**SUJET : Demande 2019-90077 – Évaluation et recommandations pour les arbres.
PIIA résidentiel multifamiliale – Nouvelle construction au 45 av. Saint-Joachim.**

45 av. Saint-Joachim – Construction d'un bâtiment à habitations multiples.

Évaluation des arbres – 03-06-2019

Photo #1 : Vue d'ensemble au 45 av. Saint-Joachim.

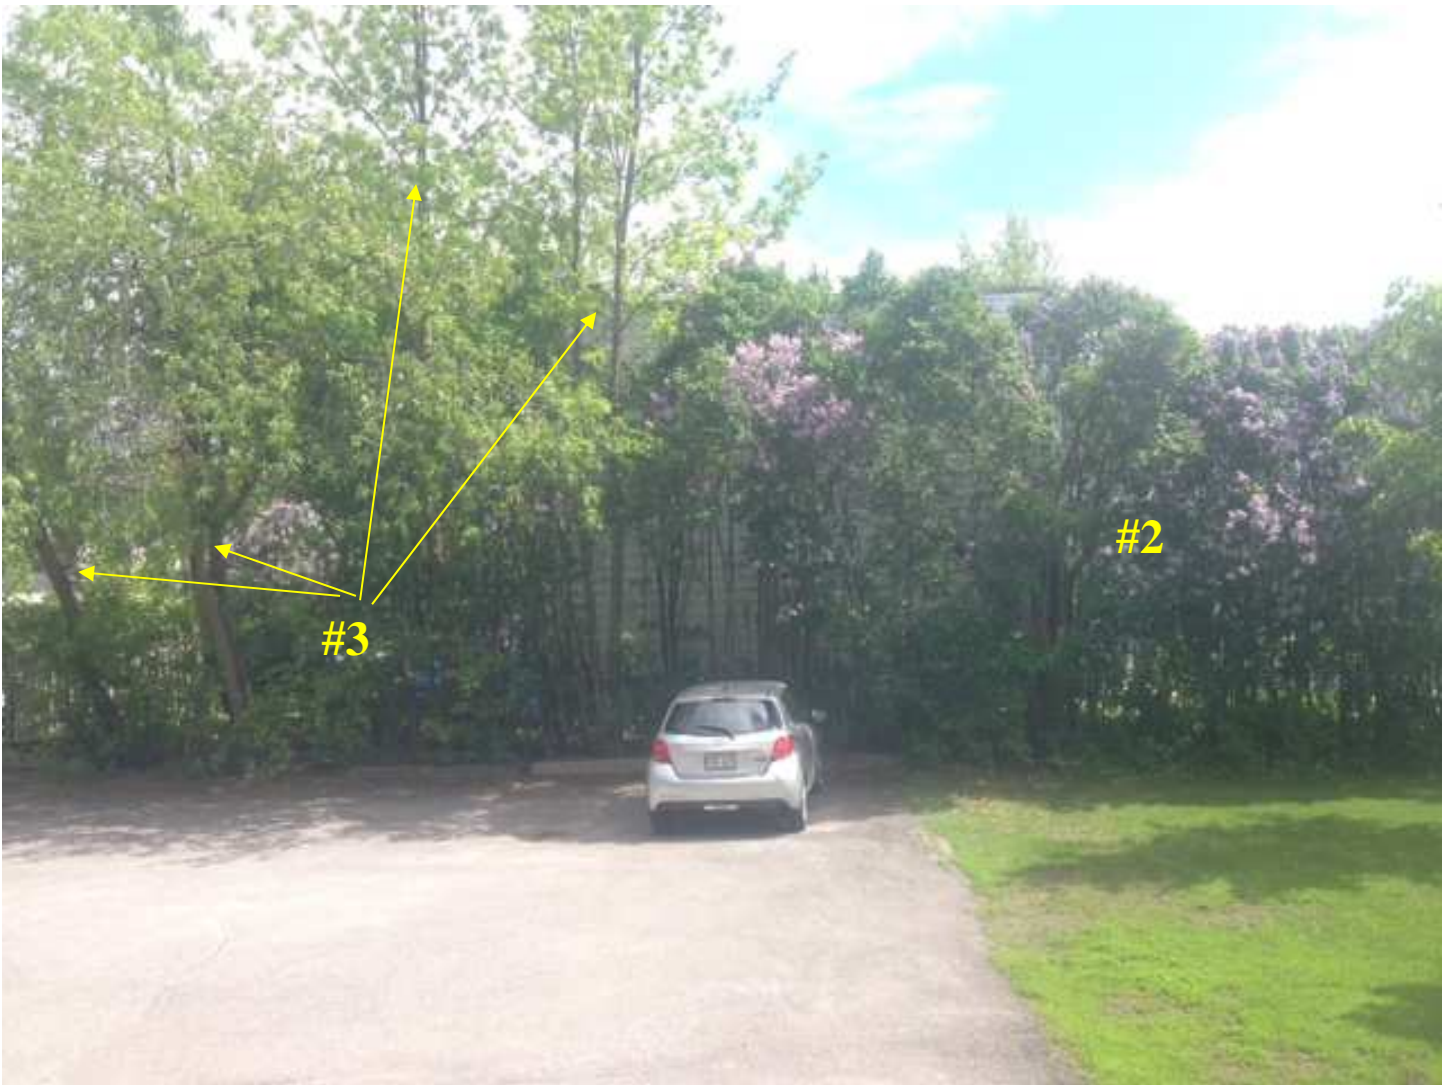
- L'arbre # 1 privé indiqué au plan devra être abattu puisqu'il est situé dans la zone d'excavation du bâtiment projeté. Il s'agit d'un pommier de 24 cm en bonne condition physiologique.
- Une haie de lilas matures est située au 300 av. Lanthier à environ 1,5 m du bâtiment projeté au 45 av. Saint-Joachim et une grande partie de cette haie devra être abattue puisqu'elle est située dans la zone d'excavation nécessaire aux travaux de coffrage. Cette haie de lilas créer un important écran visuel pour les résidents du 300 av. Lanthier et devra être remplacée suite aux travaux de construction, elle est indiquée par le # 2 à la page 3 de ce rapport.

- Cinq (5) arbres sont situés au 300 av. Lanthier à environ 3 m du bâtiment projeté au 45 Saint-Joachim et il est probable que ceux-ci soient affectés par le projet de reconstruction. Il s'agit de deux (2) frênes de Pennsylvanie et de quatre (4) érables à giguère avec des diamètres variant entre 15 et 30 cm. De façon générale il s'agit d'arbres avec des conditions physiologiques et structurales de moyenne à faible. L'abattage et le remplacement de ces arbres semblent être la meilleure option à moyen terme afin de créer un écran visuel efficace à cet endroit.

- Une haie de cèdres matures est située en marge latérale sud dans la zone d'implantation de l'entrée charretière projetée et celle-ci devra être abattue pour la réalisation du projet. Cette haie de cèdres semble être mitoyenne et créer un important écran visuel pour les résidents du 35-37 av. Saint-Joachim. Celle-ci devra être remplacée suite aux travaux de construction, elle est indiquée par le # 4 à la page 3 de ce rapport.

- 1- Planter le bâtiment projeté à une distance de 3 m de la limite de propriété en marge latérale nord pour permettre la conservation de la haie de lilas mature situé au 300 av. Lanthier.
- 2- Planter le bâtiment projeté à une distance de 5 m de l'avenue Saint-Joachim pour permettre la plantation d'arbres privés à déploiement moyen en façade du nouveau bâtiment. Cette modification permettrait d'optimiser la canopée de la rue à cet endroit.

La Ville recommande la plantation d'au moins quatre (4) arbres, dont deux (2) en façade compte tenu de l'espace disponible sur le terrain et du nombre d'arbres qui seront abattus pour la réalisation du projet. Les essences sélectionnées devront se conformer au règlement en vigueur. *Voir formulaire émission permis pour les détails.*
